CONSULTA PÚBLICA Nº 167/2024

**Contribuições da Amazonas Energia
à proposta de Portaria Normativa de diretrizes para a realização do
leilão para aquisição de energia e potência elétrica e a execução de
outras medidas destinadas à Garantia do Suprimento
Eletroenergético nos Sistemas Isolados - Leilão para Suprimento
aos Sistemas Isolados, de 2024.**

LOTE IV - AMAZONAS

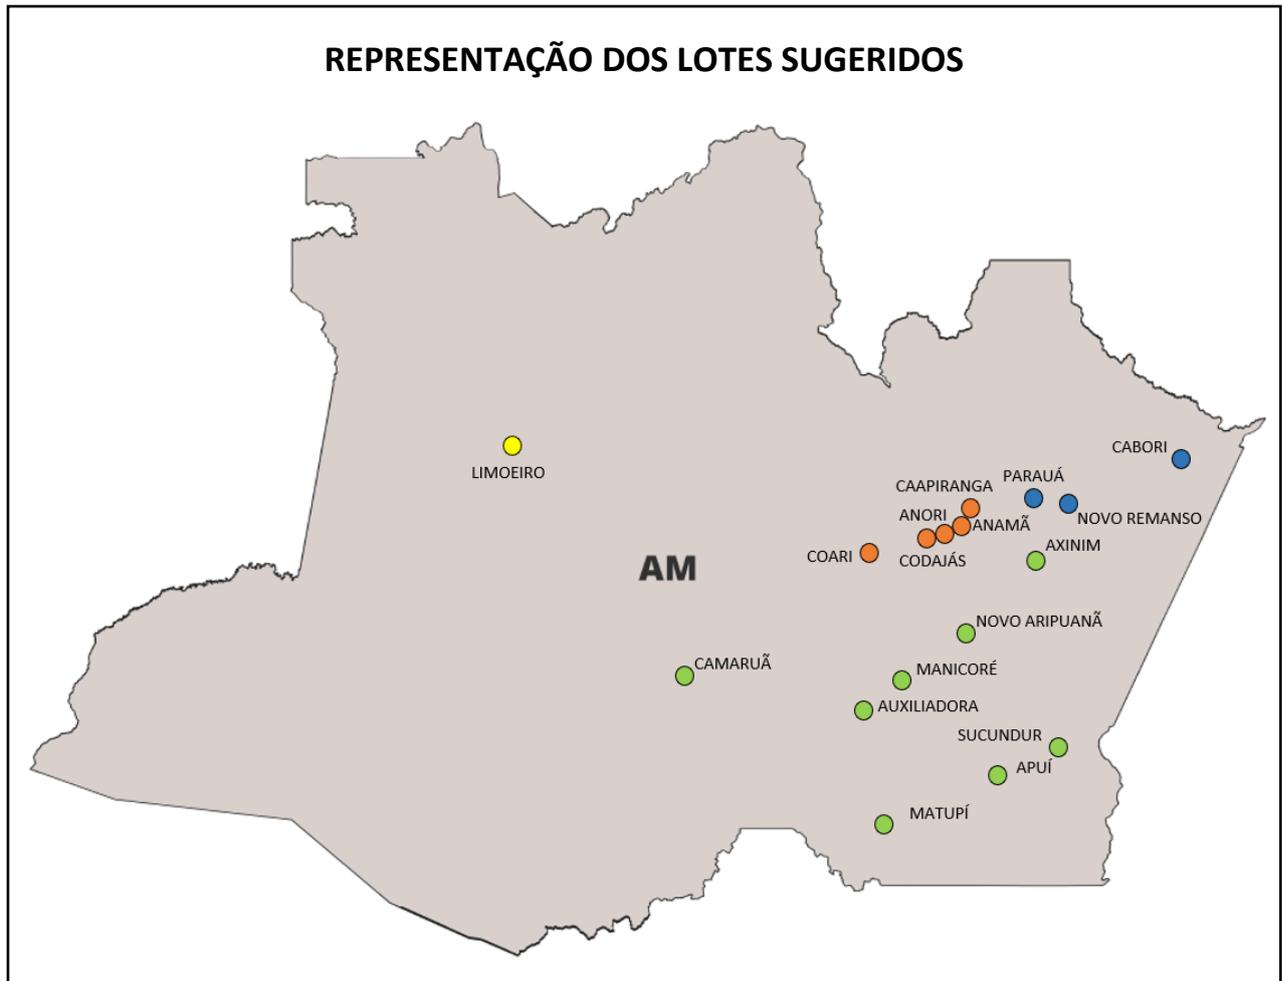
Conforme disposto no parágrafo 4.40 da Nota Técnica Nº 1/2024/CGSI/DTE/SNTEP, a localidade de Limoeiro apresenta necessidade de ampliação do parque gerador, sendo razoável incluí-la no certame. No entanto, a minuta de Portaria não incluiu Limoeiro no rol de localidades para contratação de Solução de Suprimento. Solicitamos, portanto, que Limoeiro seja incluída no certame em um lote único.
